5・6号滞留水移送設備の移送配管及び移送ポンプの改良について

1. 概要

建屋内R O処理水移送配管追設について

T.P.+2.5m盤サブドレン他集水設備の33.5m盤への 機能移転に関する設備の耐震クラスについて

4. 今回の実施計画変更の目的

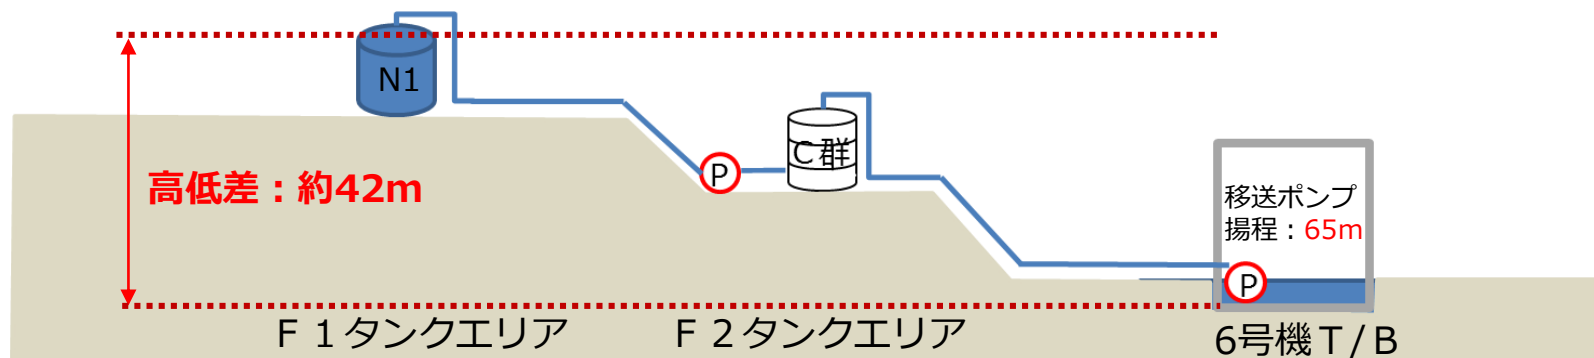
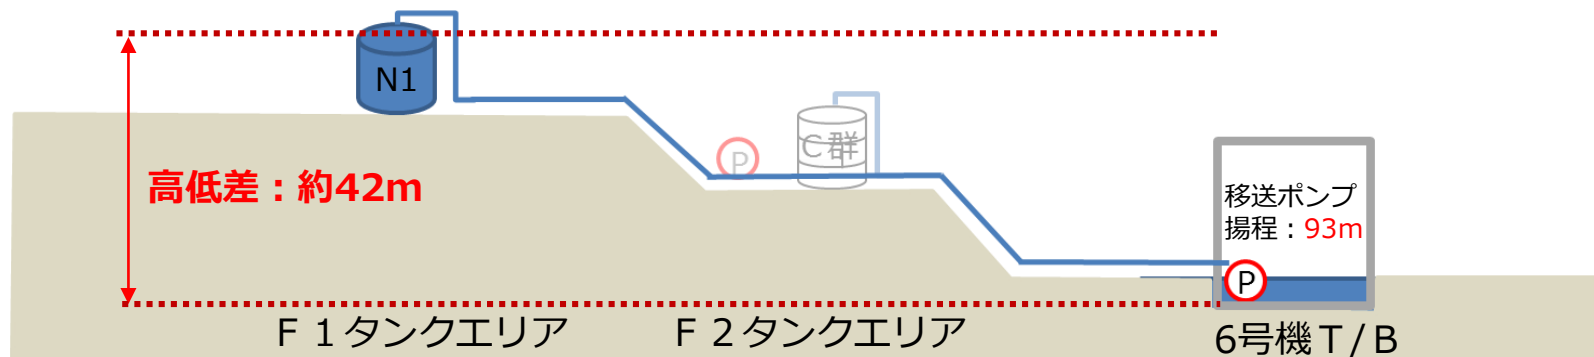
- ・漏洩リスク低減のため、Fタンクエリアのフランジ型タンクの運用を停止する必要がある。
- ・現在使用している、5・6号建屋滞留水移送ラインの中間タンク（C群）が対象に含まれる。

- ・C群タンク運用停止に伴い、6号機T/BからN1タンクへ直接滞留水を移送する配管を設置。
- ・既存の滞留水移送ポンプ（揚程: 65m）では、N1タンクまで滞留水を移送出来ないため、滞留水移送ポンプの基本仕様を変更する。（揚程: 93m）

5. 実施計画Ⅱ の変更箇所 (4 / 5)

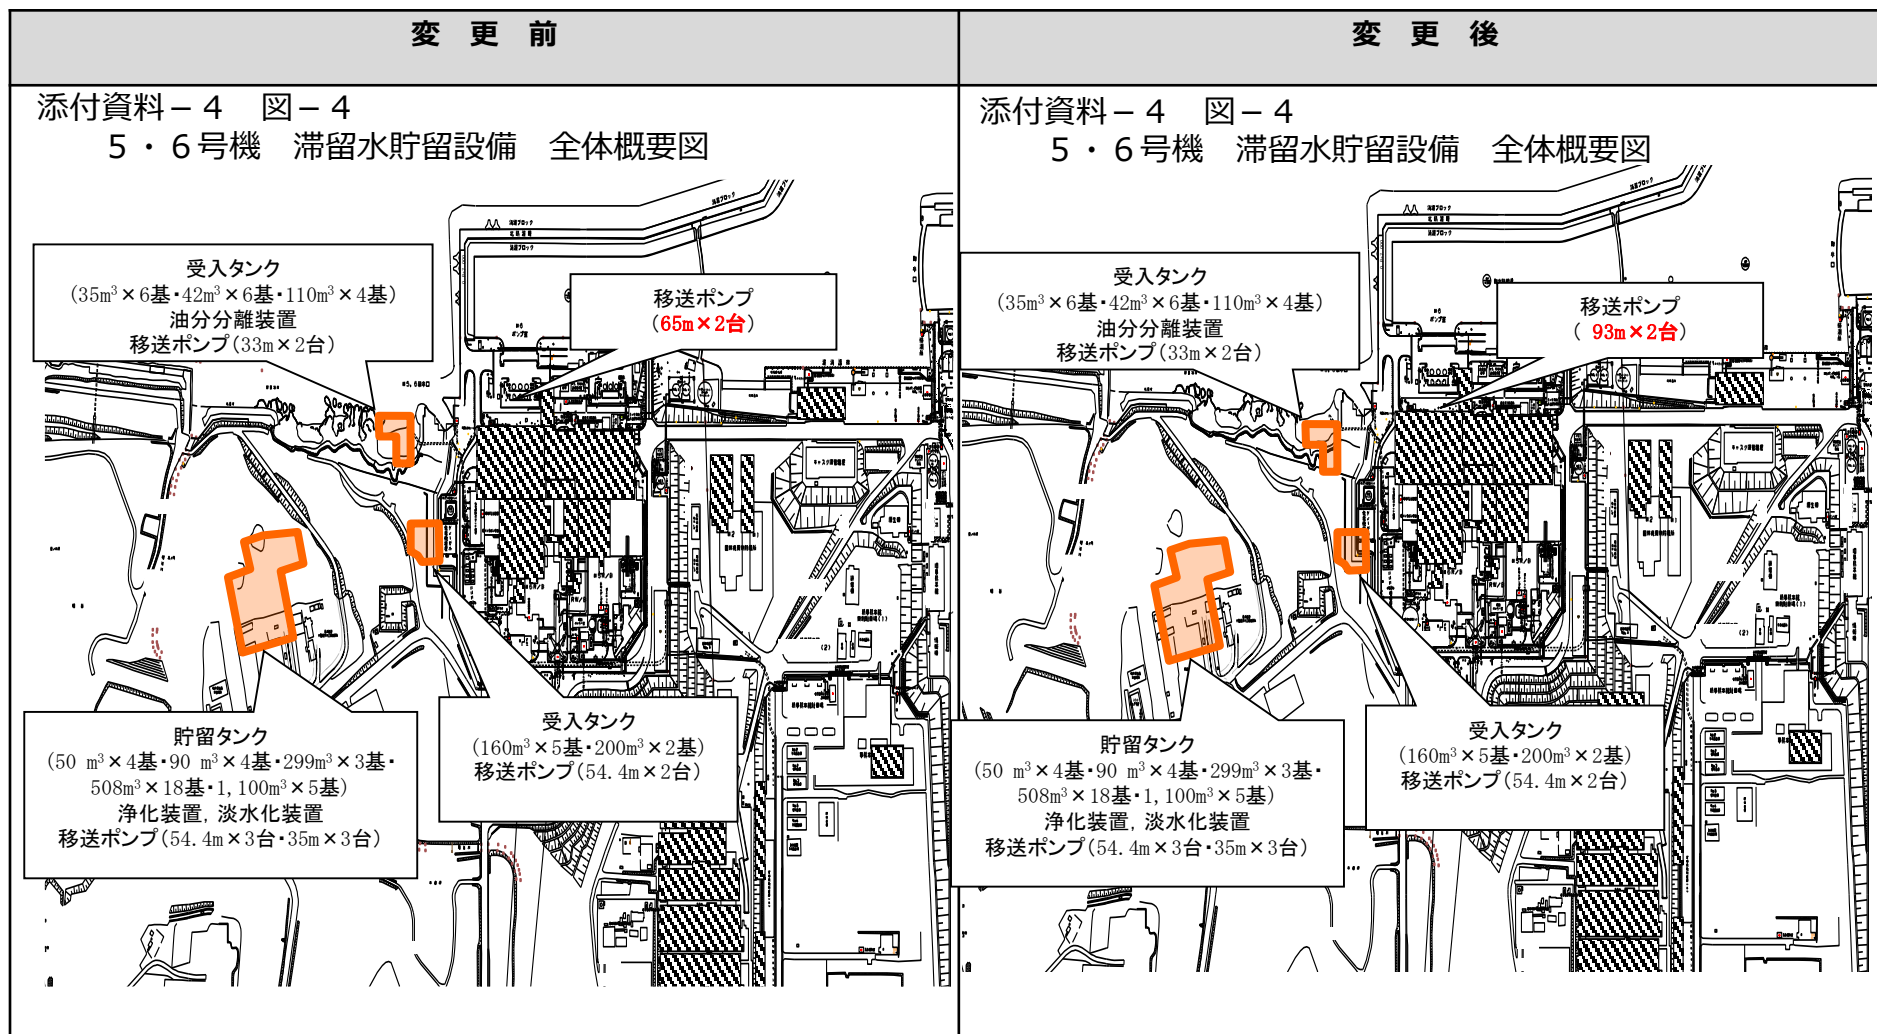
変更前	変更後
<p data-bbox="140 329 727 401">添付資料-4 図-3 5・6号機 滞留水貯留設備 系統概要図</p>  <p data-bbox="285 1039 484 1125">移送ポンプ 2台 (65m)</p>	<p data-bbox="1087 329 1674 401">添付資料-4 図-3 5・6号機 滞留水貯留設備 系統概要図</p>  <p data-bbox="1265 1043 1464 1129">移送ポンプ 2台 (93m)</p>

・添付資料－1 系統概要

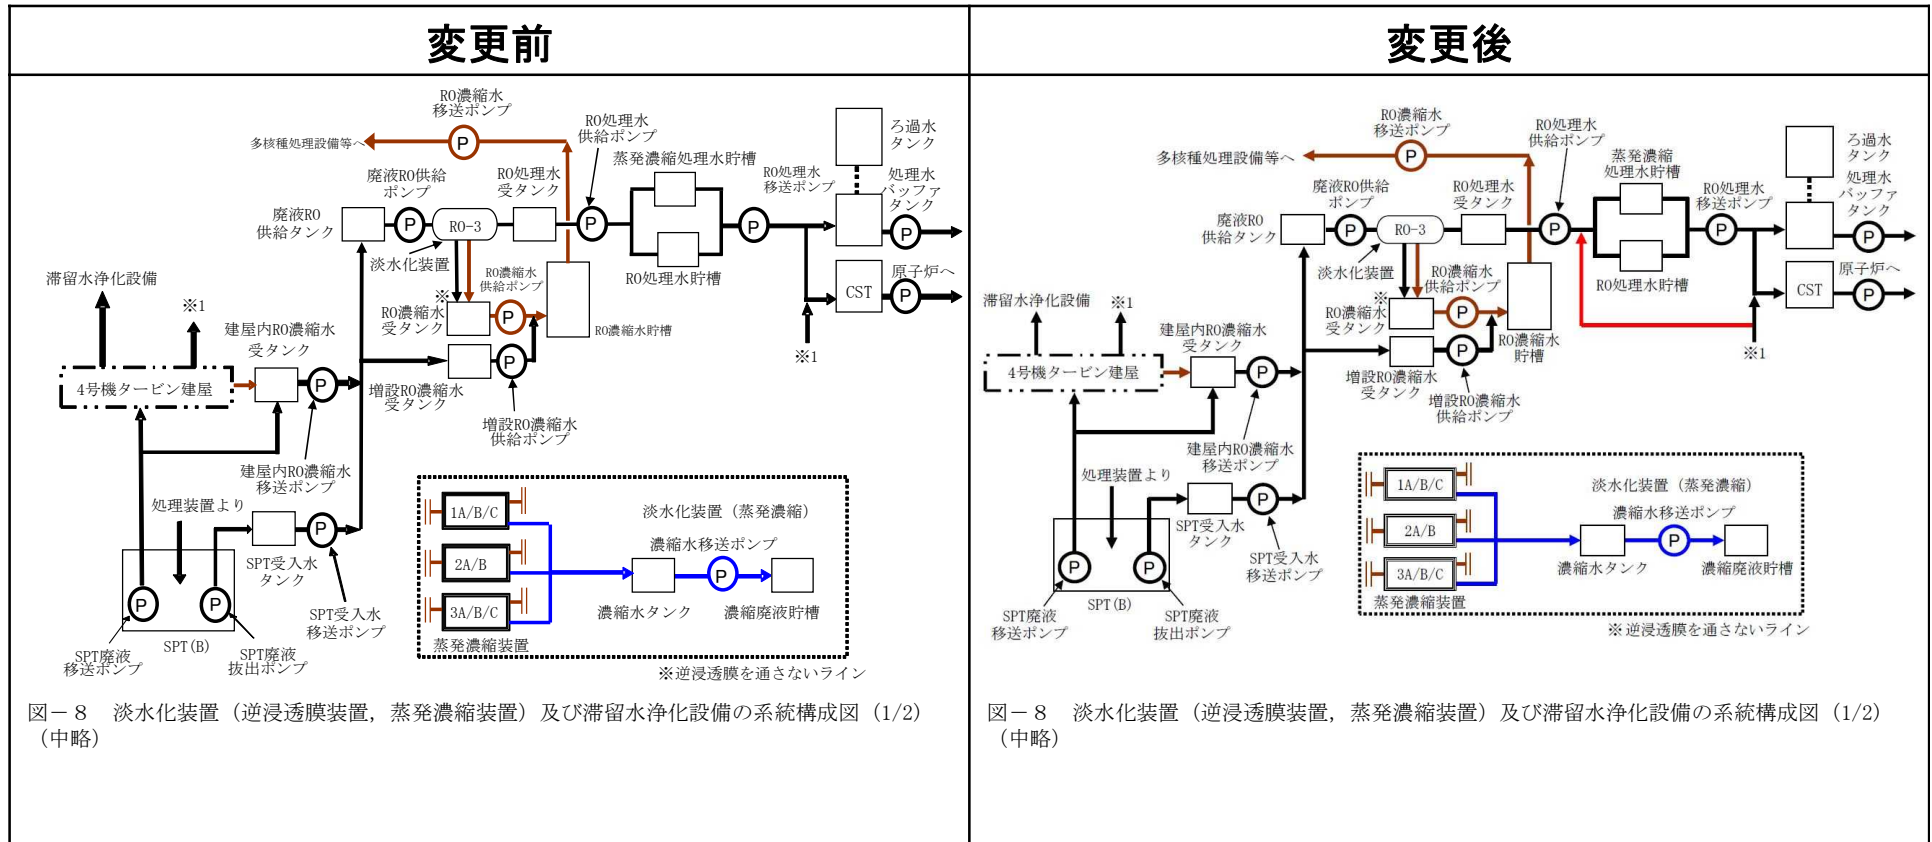
上記基本仕様の変更にあわせて、下記資料についても、RO処理水移送配管新設の内容を反映する。

・添付資料－1 系統概要

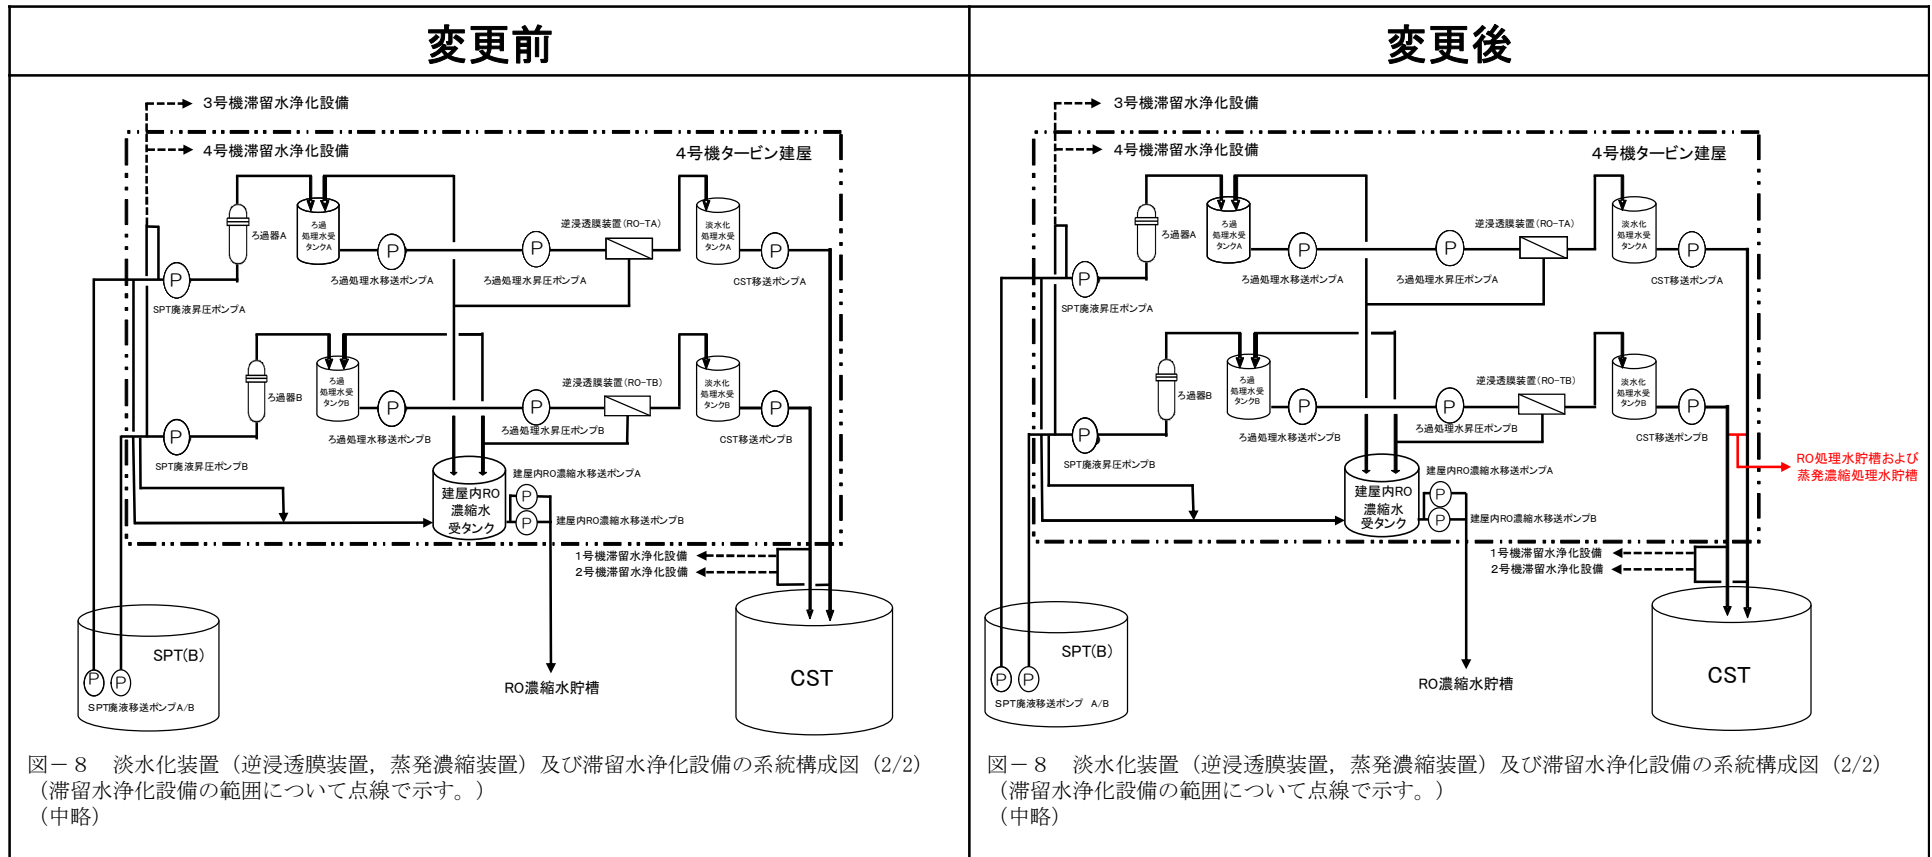
上記基本仕様の変更にあわせて、下記資料についても、RO処理水移送配管新設の内容を反映する。
